3号機 原子炉再循環系配管等の点検計画」の変更について

平成 17 年 1 月 21 日

平成 15 年 5 月 16 日付けで原子力安全・保安院に提出した「炉心シュラウド及び原子炉再循環系配管等の点検計画」のうち、3号機の原子炉再循環系配管等の点検計画を次のとおり変更し、昨日（1月20日）、同院に提出しました。

原子炉再循環系配管図（浜岡原子力発電所3号機）

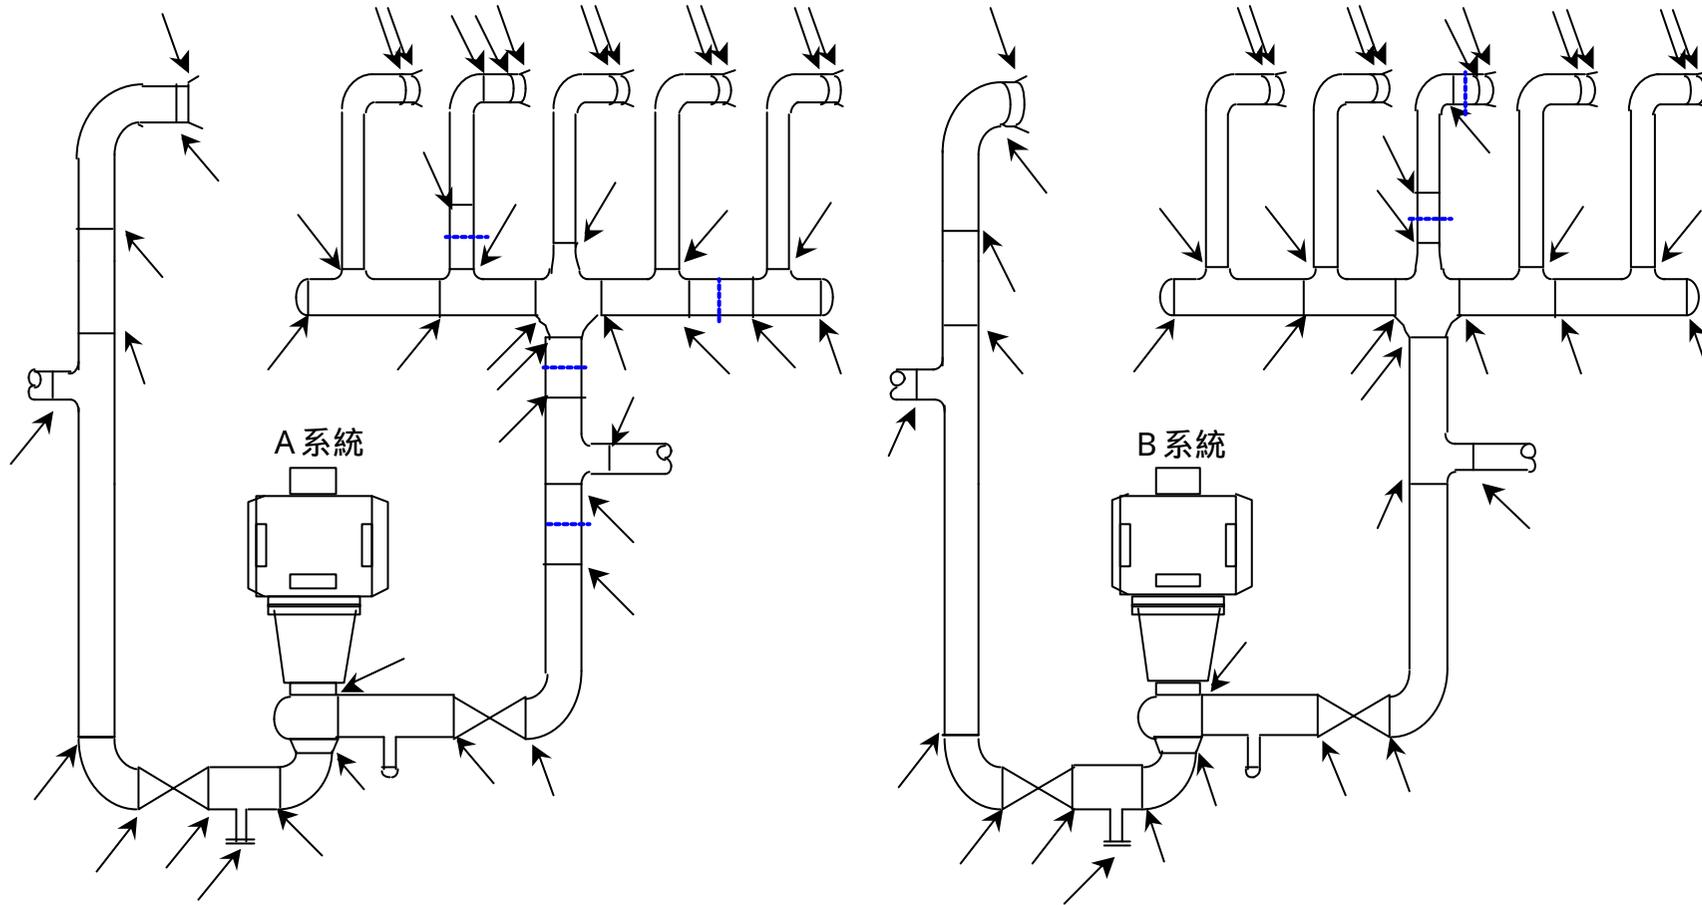
- : 溶接部（83箇所）
 （図にはありませんが、ジェットポンプ計装管台とシルベティの溶接部（2箇所）についても点検を行います。）
- : 配管取替に伴い切除された旧溶接部（6箇所）
